福島第一原子力発電所 特定原子力施設に係る実施計画変更比較表（第Ⅱ章 2.7 電気系統設備）

福島第一原子力発電所 特定原子力施設に係る実施計画変更比較表（第Ⅱ章 2.35 サブドレン他水処理施設）

福島第一原子力発電所 特定原子力施設に係る実施計画変更比較表（第三章 第3編 2.1.2_放射性液体廃棄物等の管理）

全体概要図及び系統構成図

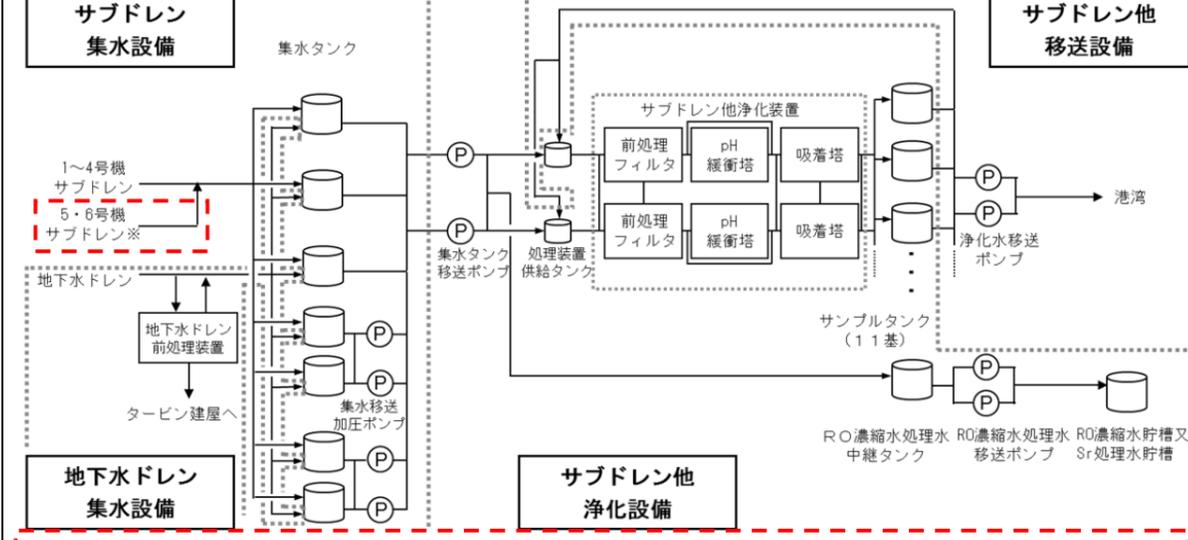
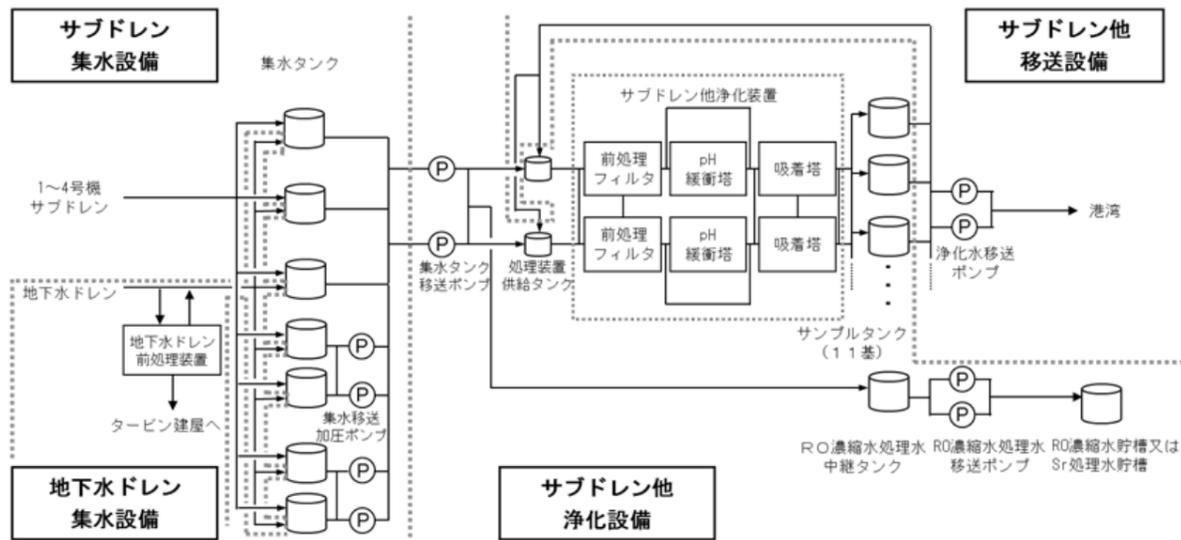
5・6号機サブドレン集水設備復旧に伴う変更

※5・6号機サブドレンピットから汲み上げた地下水は、集水タンクへ移送する。(「添付資料-15 5・6号機サブドレン集水設備復旧による地下水流入低減について」参照)

図-1 サブドレン他水処理施設の全体概要図 (1/2)

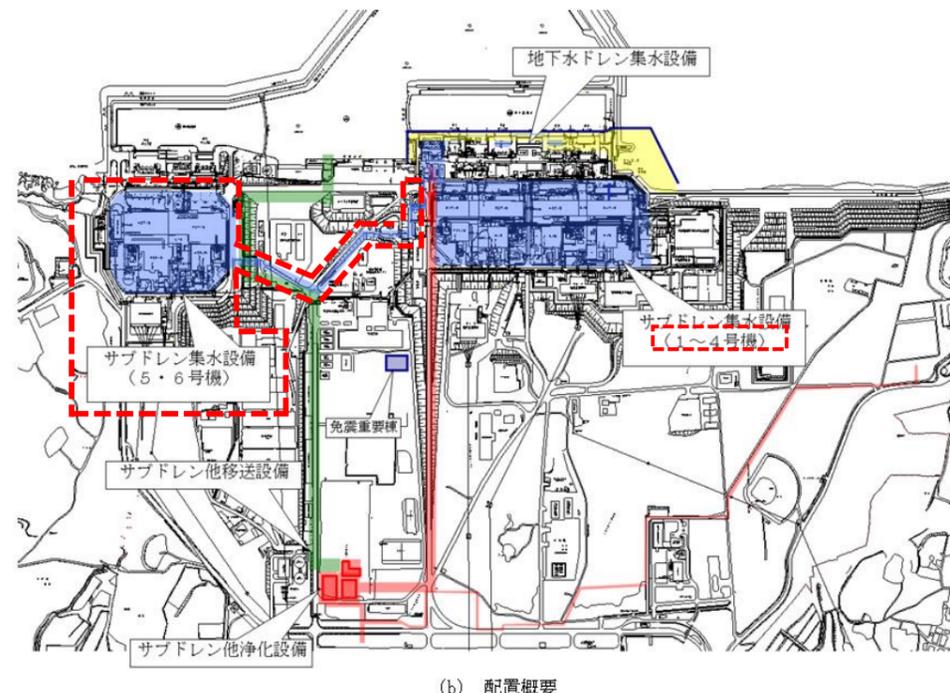
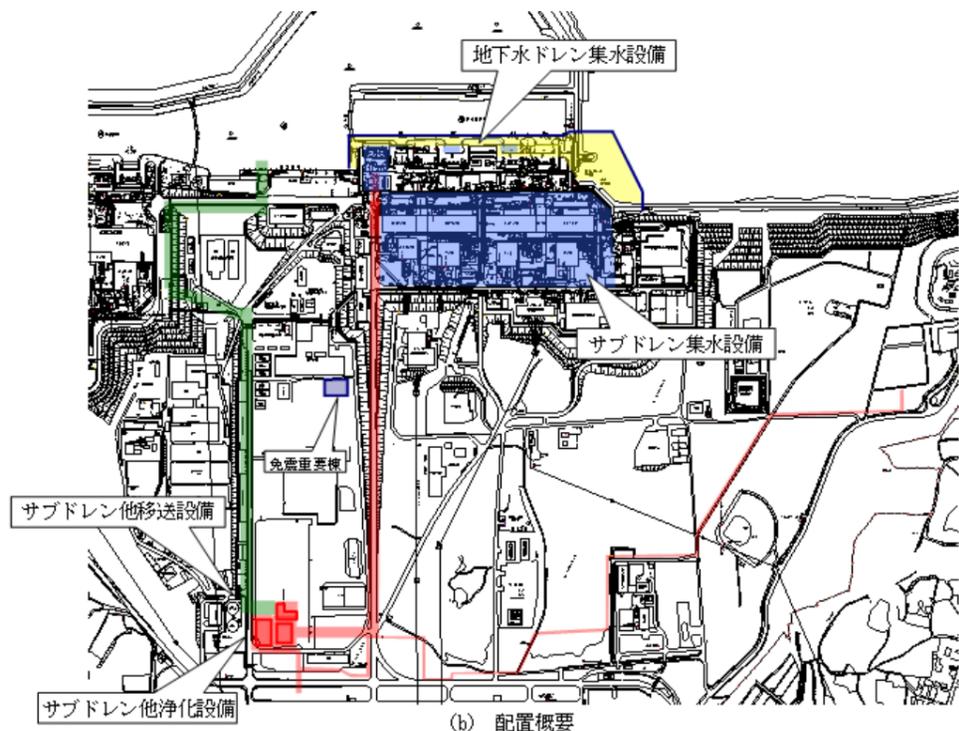
5・6号機サブドレン集水設備復旧に伴う変更

図-2 サブドレン集水設備系統図 (1～4号機)

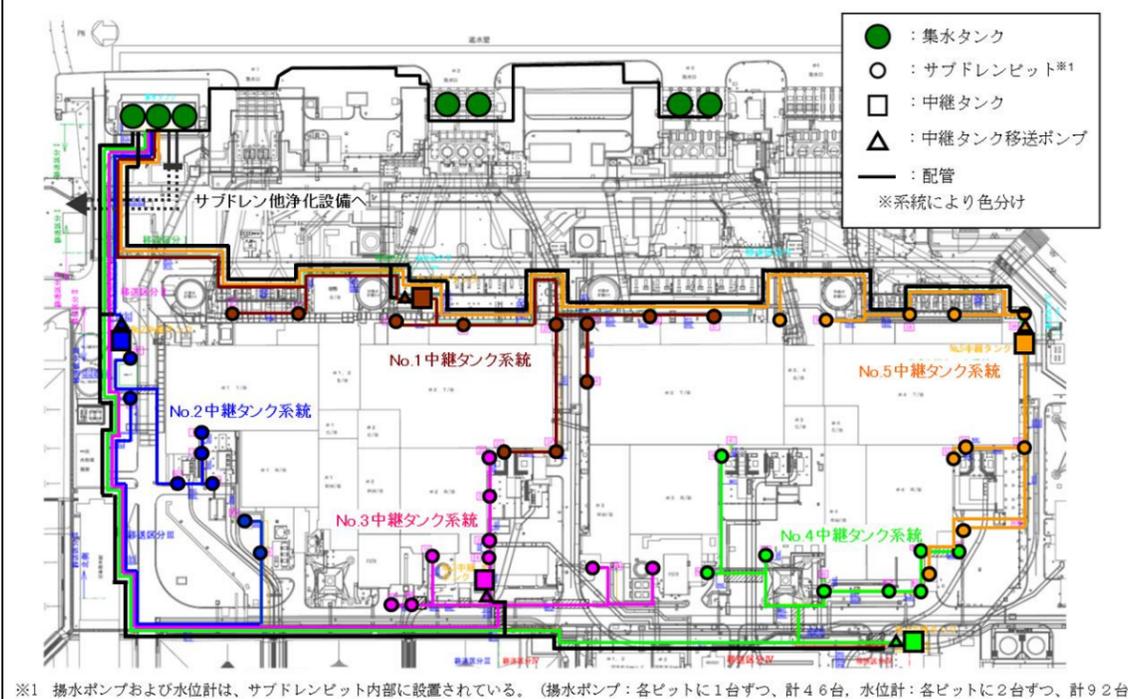
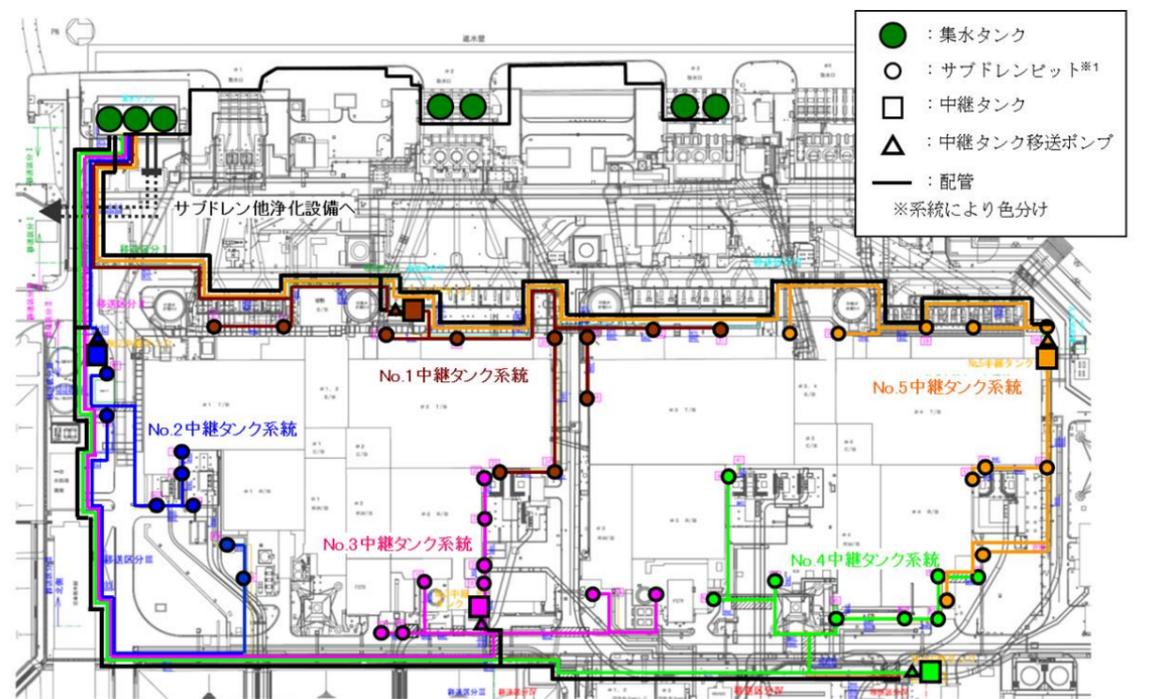
5・6号機サブドレン集水設備復旧に伴う記載の適正化

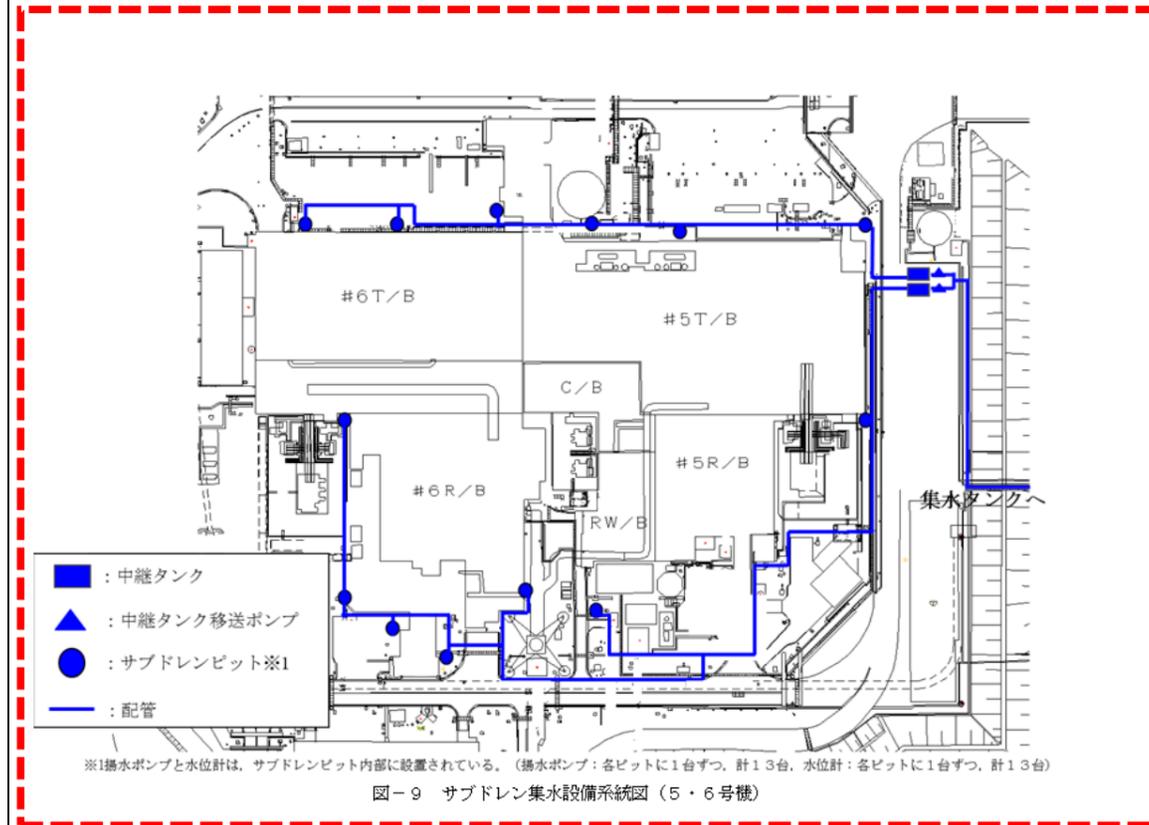
5・6号機サブドレン集水設備復旧に伴う追加
